**Европейская экономическая комиссия****Комитет по внутреннему транспорту****Всемирный форум для согласования правил  
в области транспортных средств**

Сто восемьдесят девятая сессия

Женева, 7–9 марта 2023 года

**Рассмотрение проектов поправок  
к существующим правилам ООН,  
представленных GRBP****Предложение по дополнению 8 к поправкам серии 03  
к Правилам № 51 ООН****Представлено Рабочей группой по вопросам шума и шин\***

«Рис. 4а

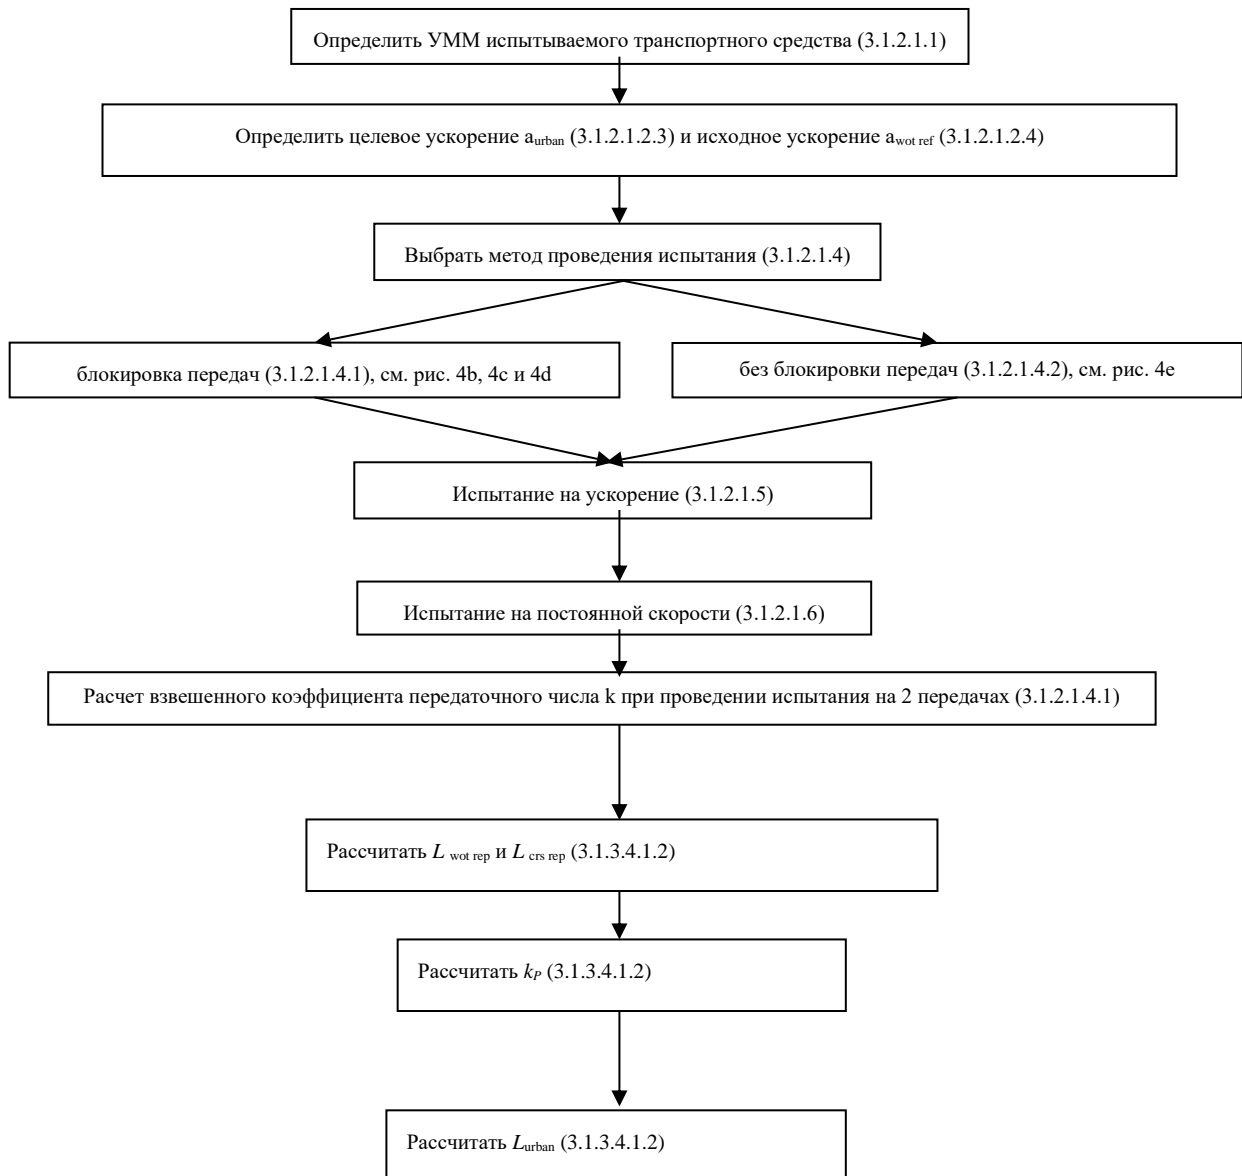
Рис. 4а изменить следующим образом:

**Схематическая диаграмма для транспортных средств, проходящих испытание в соответствии с пунктом 3.1.2.1 приложения 3 к настоящим Правилам — Вычисление  $L_{urban}$**

«Рис. 4b

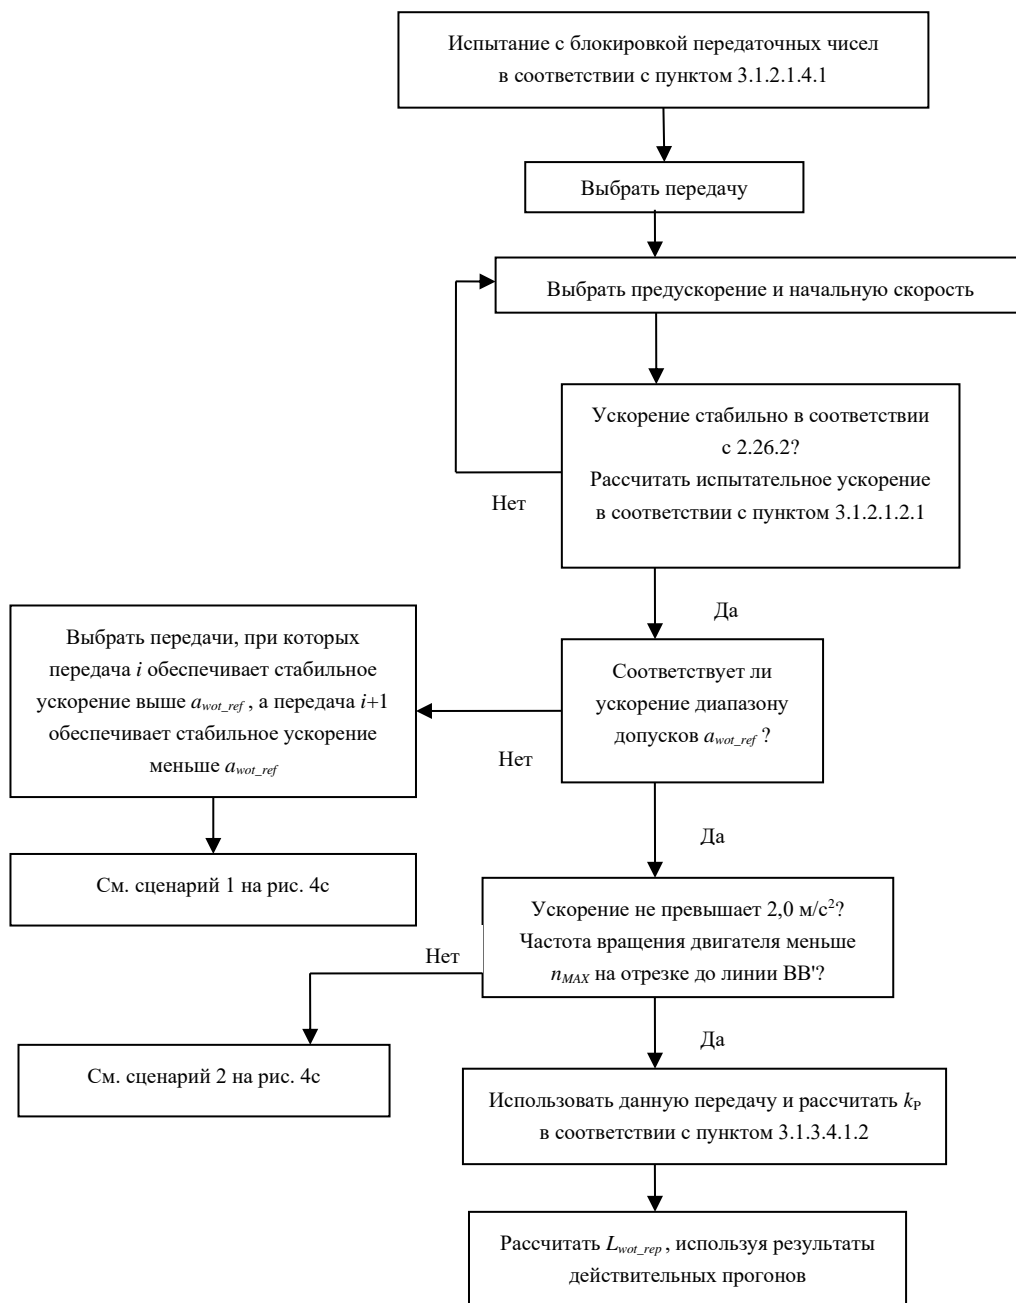
Рис. 4b изменить следующим образом:

**Схематическая диаграмма для транспортных средств, проходящих испытание в соответствии с пунктом 3.1.2.1 приложения 3 к настоящим Правилам — Выбор передачи с блокировкой передаточных чисел: ЧАСТЬ 1**

«Рис. 4с

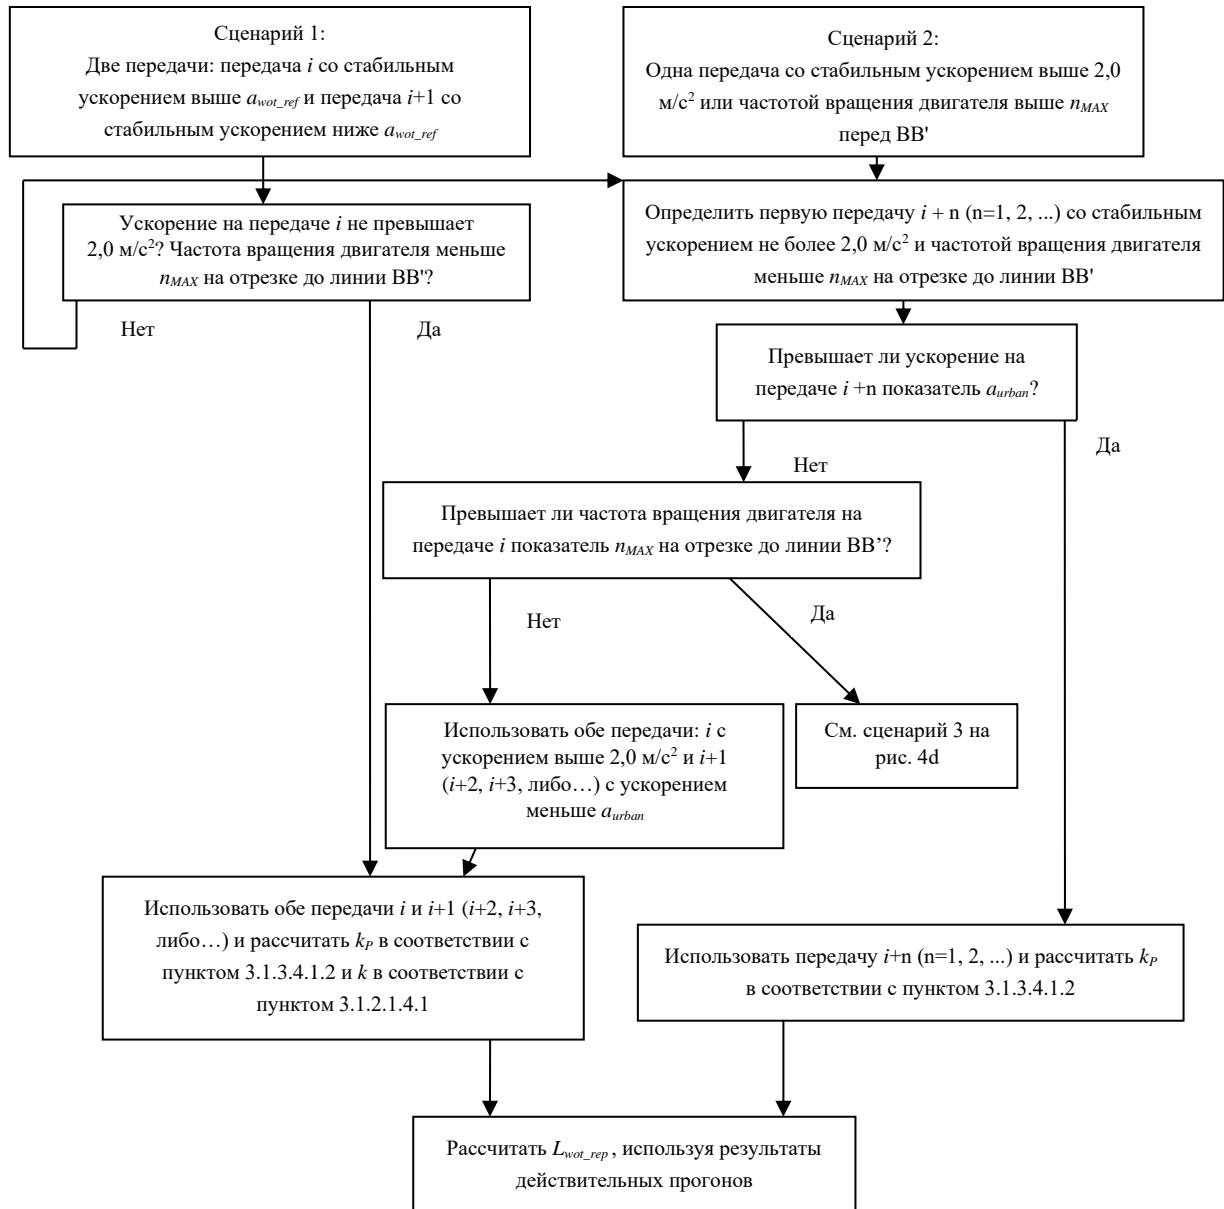
Рис. 4с изменить следующим образом:

**Схематическая диаграмма для транспортных средств, проходящих испытание в соответствии с пунктом 3.1.2.1 приложения 3 к настоящим Правилам — Выбор передачи с блокировкой передаточных чисел: ЧАСТЬ 2**

«Рис. 4d

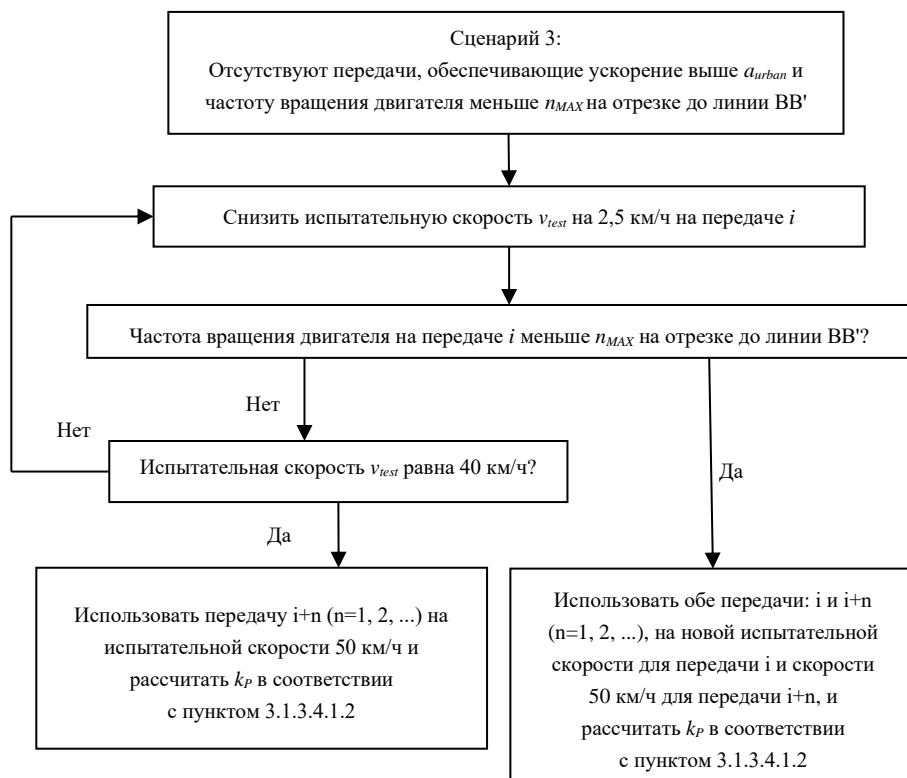
Рис. 4d изменить следующим образом:

**Схематическая диаграмма для транспортных средств, проходящих испытание в соответствии с пунктом 3.1.2.1 приложения 3 к настоящим Правилам — Выбор передачи с блокировкой передаточных чисел: ЧАСТЬ 3**

«Рис. 4е

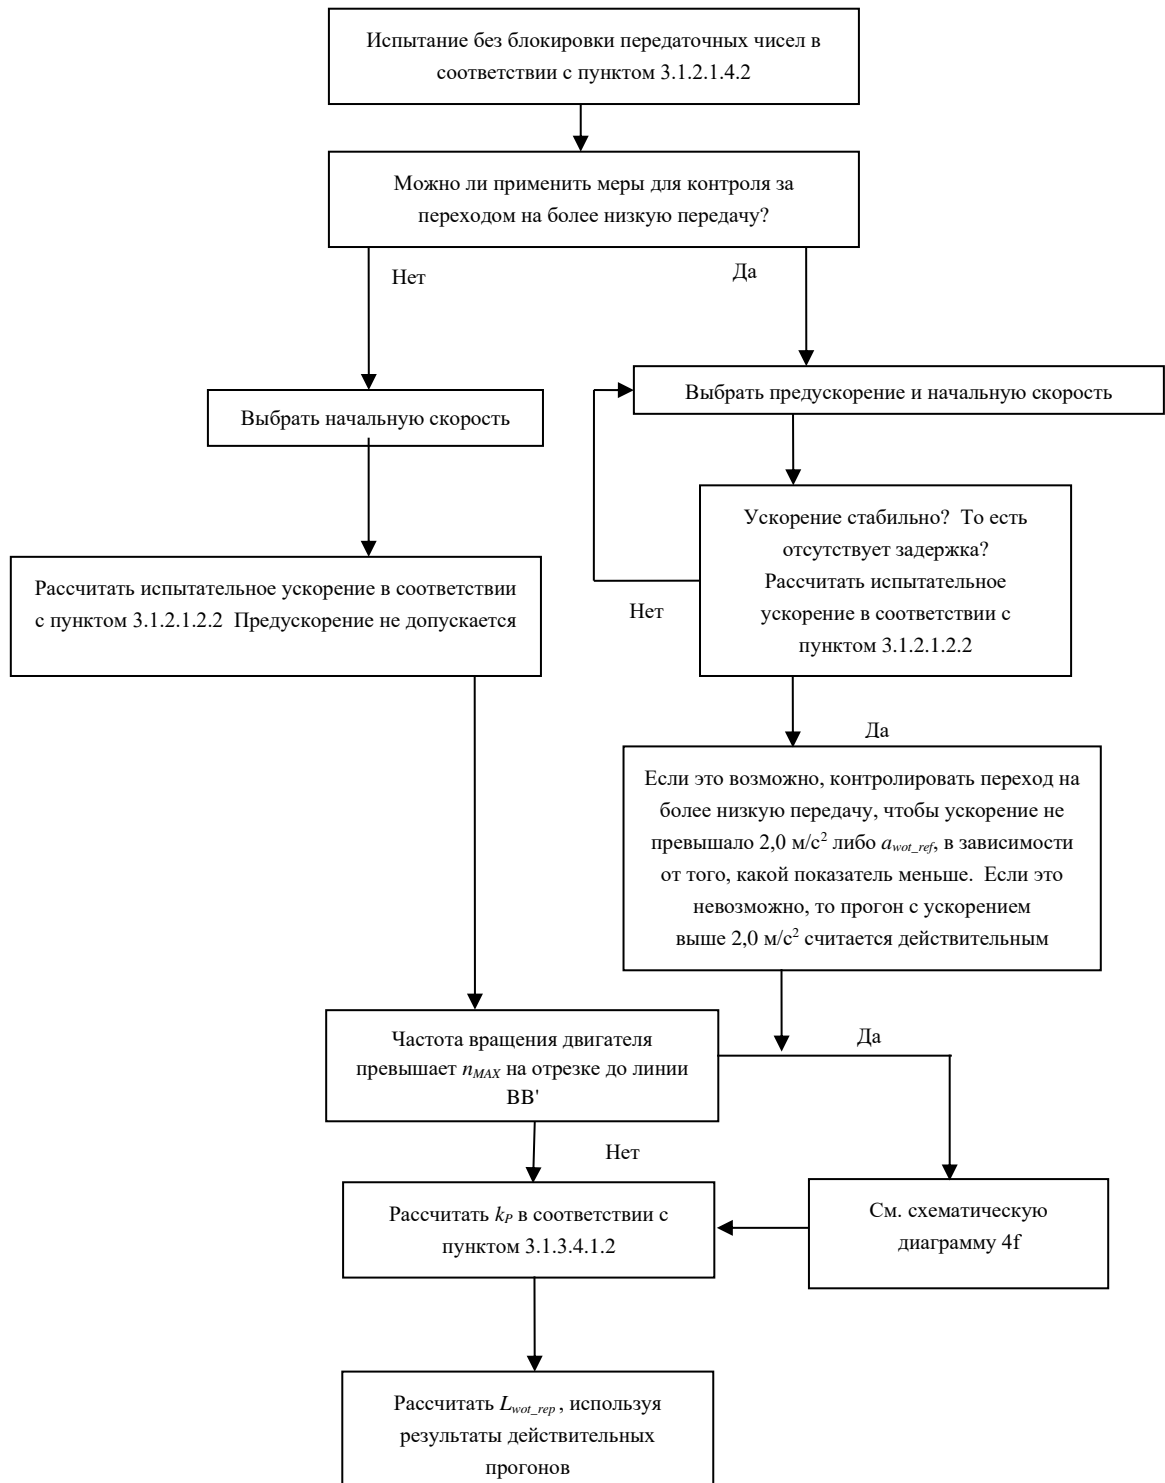
Рис. 4е изменить следующим образом:

**Схематическая диаграмма для транспортных средств, проходящих испытание в соответствии с пунктом 3.1.2.1 приложения 3 к настоящим Правилам — Выбор передачи без блокировки передаточных чисел**

«Рис. 4f

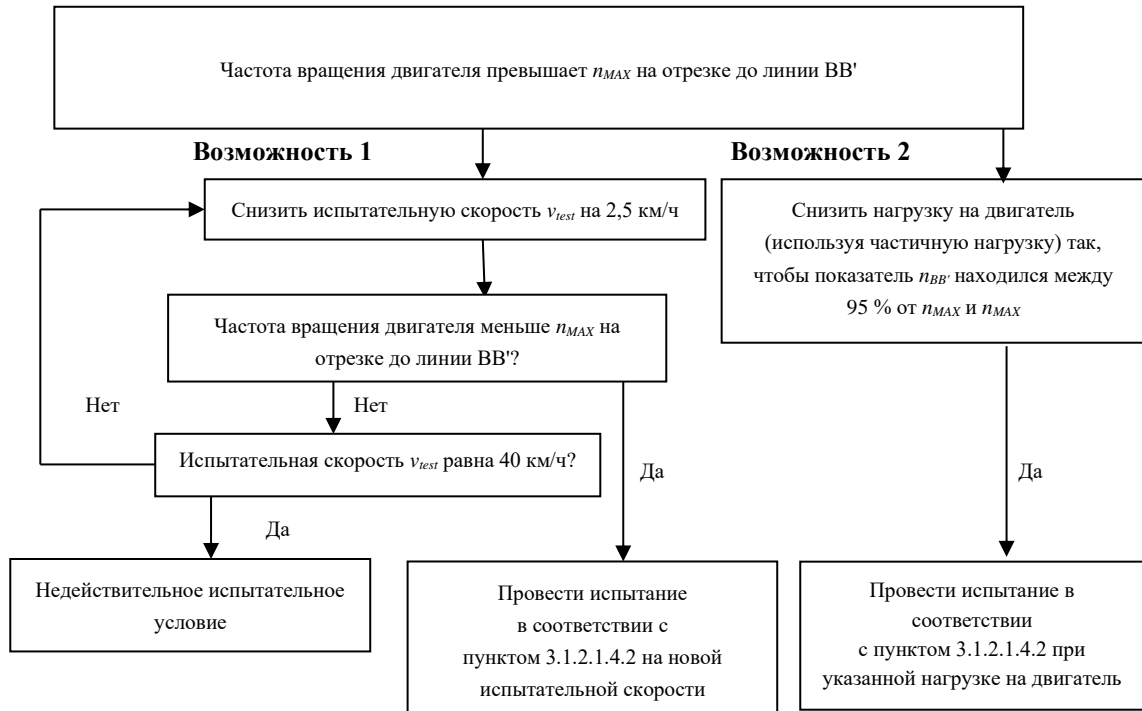
Рис. 4f изменить следующим образом:

**Схематическая диаграмма для транспортных средств, проходящих испытание в соответствии с пунктом 3.1.2.1.4.2 приложения 3 к настоящим Правилам — Выбор передачи без блокировки передаточных чисел**
